RUBELE, L.GE B.

0733

Descrizione prestazionale dell'intervento

Foto del rilievo

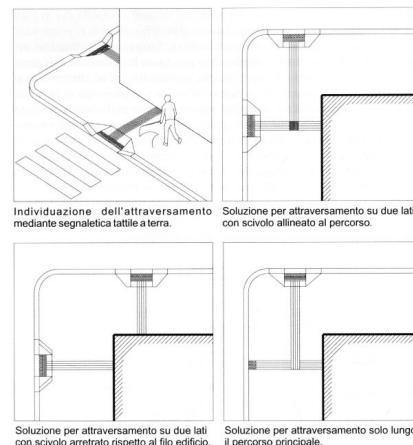
Inadeguatezza di segnalazione tattile per non vedenti

Intercettazione dell'attraversamento pedonale attraverso la **collocazione di adeguata segnaletica tattile sul marciapiede**.
Se non vi è semaforo, sarà sufficiente sbarrare il marciapiede, all'altezza del centro della zona zebra, con il Codice di DIREZIONE RETTILINEA che terminerà 40 cm prima del confine fra scivolo e zona carrabile con il Codice di PERICOLO VALICABILE che deve coprire tutta la luce dello scivolo.
